Updates, Versionsänderungen, Upgrades :

Version: 1.0.1

Nötige Zusatzbeschaltung für HeatBox ab v 1.2.0

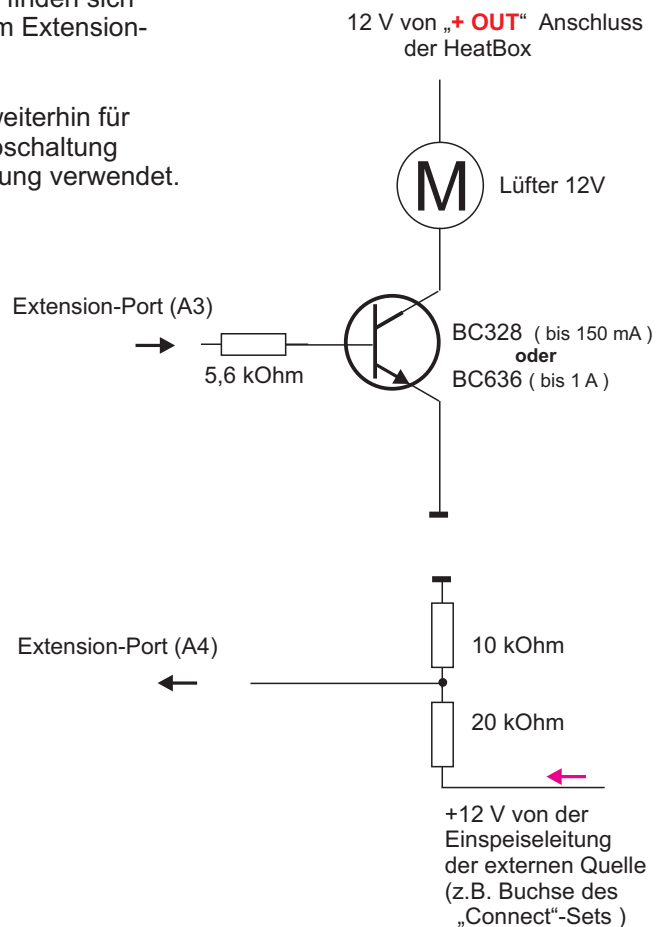
Mit geringer zusätzlicher Beschaltung am Extension-Port erkennt die HeatBox nun automatisch ob vom internen Koffer-Akku oder von einer externen Quelle (KFZ-Batt., Netzgerät) versorgt wird. Bei externer Versorgung werden die Überwachungseinrichtungen außer Funktion gesetzt, so dass weder Alarmierung noch Abschaltung nach den Werten für den eingebauten Akku erfolgen und ein Dauerbetrieb möglich ist, ohne dass hierfür Akkuparameter geändert werden müssten.

Am Extensionport kann mit geringer Zusatzbeschaltung nun ein oder mehrere Zusatz-Lüfter zur Verbesserung der Konvektion angeschlossen werden. Diese werden unabhängig gesteuert, die Laufzeit und Pausendauer kann im Setup frei eingestellt werden. Die Lüfter dürfen auf KEINEN FALL direkt am Extension Port angeschlossen werden sondern nur mit separater OC-Treiberstufe. Einen entsprechenden Bauteilesatz bieten wir im Shop an.

Mit Erscheinen der Firmware 1.2.0 wurde auch eine etwas modifizierte Hardwareversion freigegeben, alle Niederleistungs-Bauteile sind nun bereits als SMD-Variante auf der Hauptplatine vorhanden, der Aufwand minimiert.

Die hier gezeigte Beschaltung des Extension-Ports wird benötigt, um die ab Firmware v 1.2.0 enthaltenen Features der Erkennung „interne / externe Quelle“ sowie der zusätzlichen Lüftersteuerung nutzen zu können.

Der Port (A2) wird weiterhin für die automatische Abschaltung der Displaybeleuchtung verwendet.

Der +12 V Abgriff der externen Quelle muß von dieser kommen - es darf dazu NICHT der Anschluss „+ IN“ oder „+ OUT“ der Heatbox verwendet werden !! Dies kann durch Verwendung eines Kippschalters mit 1x UM-Kontakt erreicht werden
